**Stadt Leverkusen**

Vorlage Nr. 2019/3108

Umgestaltung des Rheindorfer Platzes -Baubeschluss-

Kommentar zu Eingaben der Bürgerbeteiligung vom 14.03.2019  
nach Überarbeitung des Vorentwurfs

# Zusätzliche Parkplätze Felderstraße

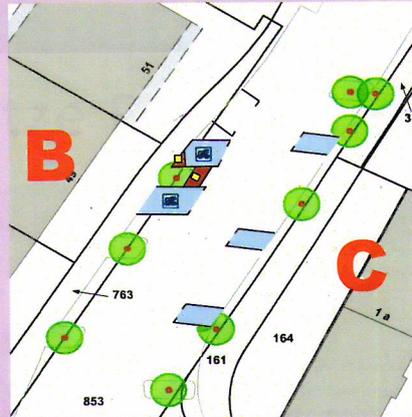
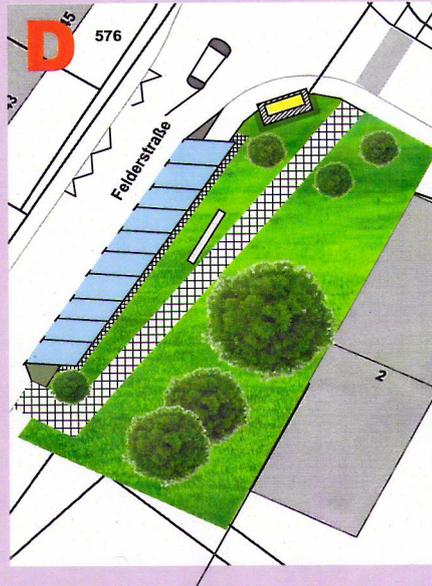
Zwischen dem Rheindorfer Platz und dem ersten Baumbet können 5 neue Parkplätze errichtet werden. (bisher waren hier nur 3 PP geplant)  
Um ein Zuparken der Feuerwehrzufahrt zu verhindern und zur besseren Leitung des Radverkehrs muss die Parkplatzfläche mit einem dreieckigen Baumbet eingefasst werden.

Durch den Rückbau von drei Baumbeten können drei zusätzliche Parkplätze entstehen.

In diesem Bereich könnten zehn neue Parkplätze entstehen, wenn die Bushaltestelle "Burgweg" zur der DENSO hin verschoben wird. Des Weiteren können hier die Wertstoffcontainer vom Rheindorfer Platz aufgestellt werden.

Die neue Bushaltestelle muss mit Buskappsteinen und taktilen Elementen versehen werden.
